改善箇所説明図

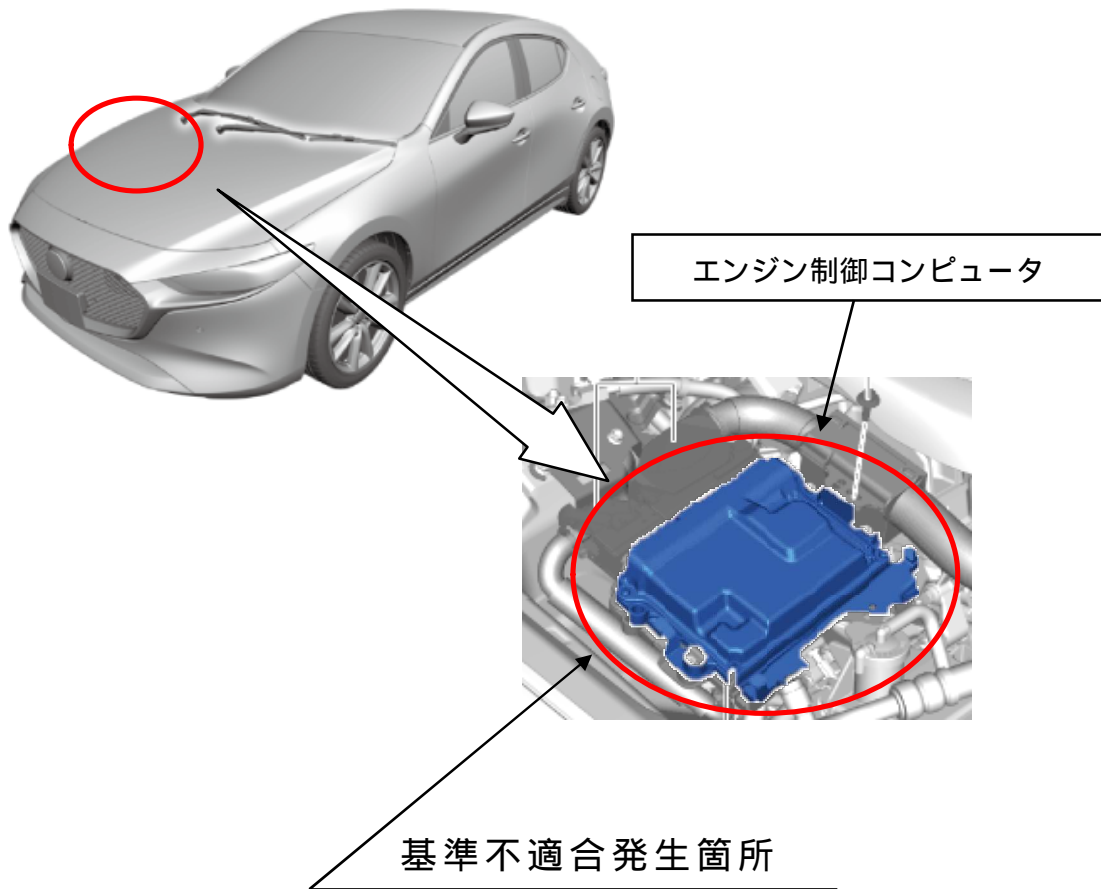
エンジン制御コンピュータにおいて、燃料噴射制御プログラムが不適切なため、燃焼室に大量の燃料蒸発ガスが流れ込んだ際に、インジェクタによる燃料噴射量を正しく制御できないことがある。そのため、燃焼に必要な燃料噴射量が不足し、最悪の場合、低車速時にエンストするおそれがある。

全車両、エンジン制御コンピュータの燃料噴射制御プログラムを対策プログラムに修正する。

識別：左リア・ドア・アッパ・ヒンジ取付けボルト（上側）の頭に黄ペンを塗布する。

改善箇所説明図

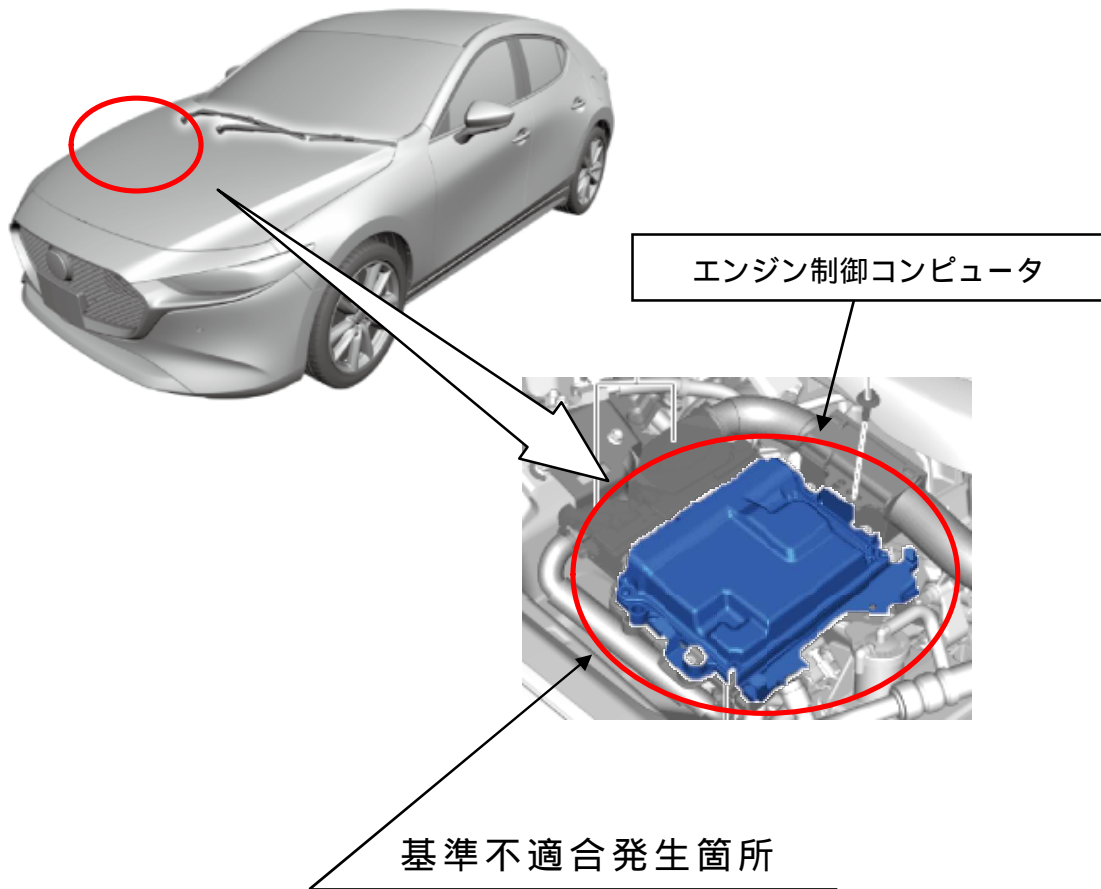
エンジン制御コンピュータにおいて、アイドリングストップ後の再始動制御プログラムが不適切なため、アイドリングストップを判別するためのエンジン停止判定処理が遅れた場合、アイドリングストップ後にエンジンが再始動しなくなるおそれがある。

全車両、エンジン制御コンピュータのアイドリングストップ後の再始動制御プログラムを対策プログラムに修正する。

識別：左リア・ドア・アッパ・ヒンジ取付けボルト（上側）の頭に黄ペンを塗布する。
